大飯発電所保安規定審査資料	R0
提出年月日	2021年 5月18日

大飯発電所原子炉施設保安規定変更認可申請書
審査資料

関西電力株式会社

組織改正他に伴う保安規定の改正について

5. 補足説明（2 / 2） 組織改正前後の要員について

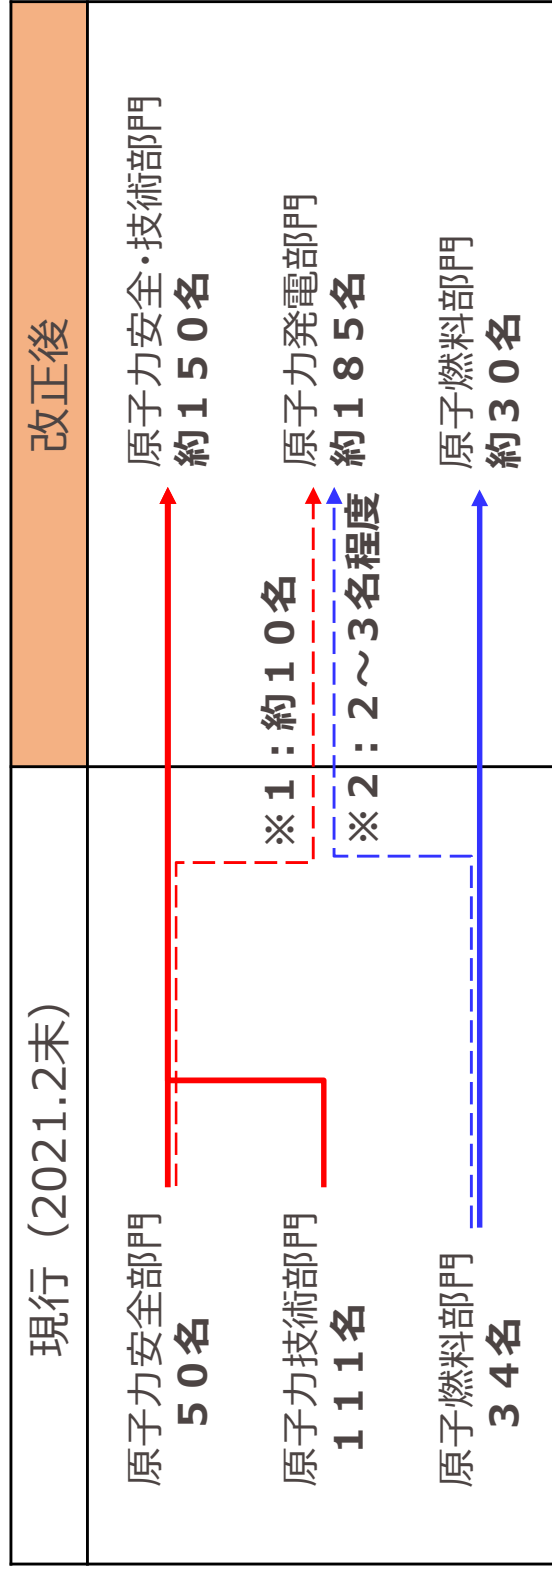
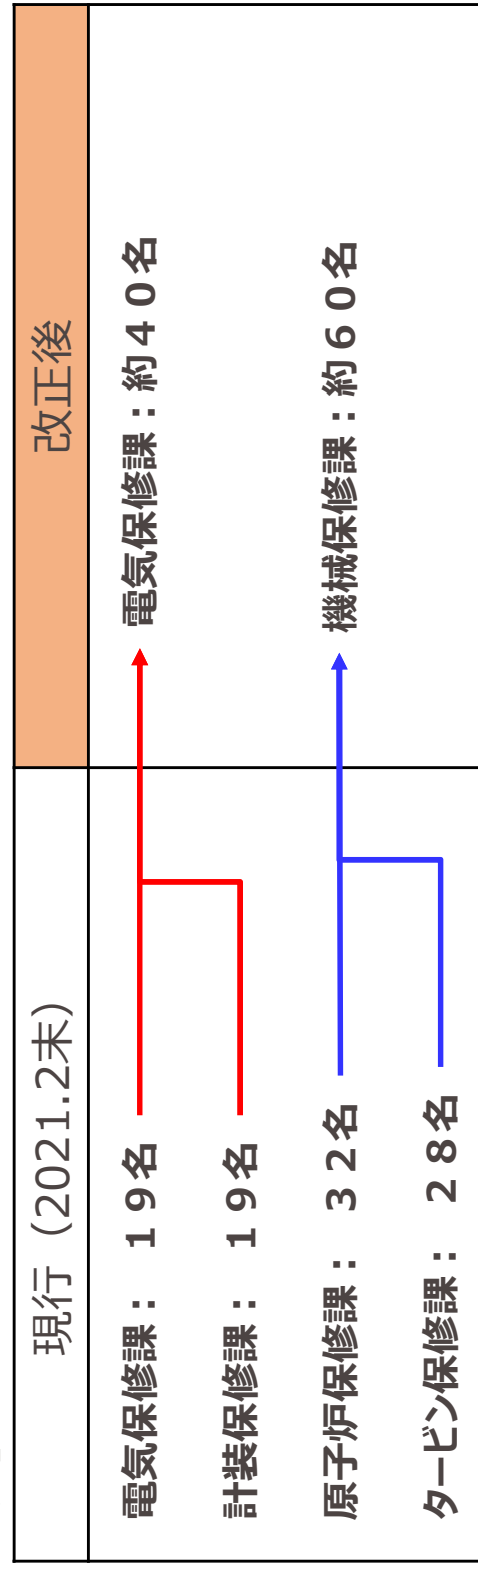
○今回の組織改正に伴い、部門間の要員異動はあるが、要員数の減少はない。

※1：核物質防護業務が原子力発電部門へ移管することに伴う、要員異動

※2：原子燃料サイクルの品質保証業務が原子力発電部門へ移管することに伴う、要員異動
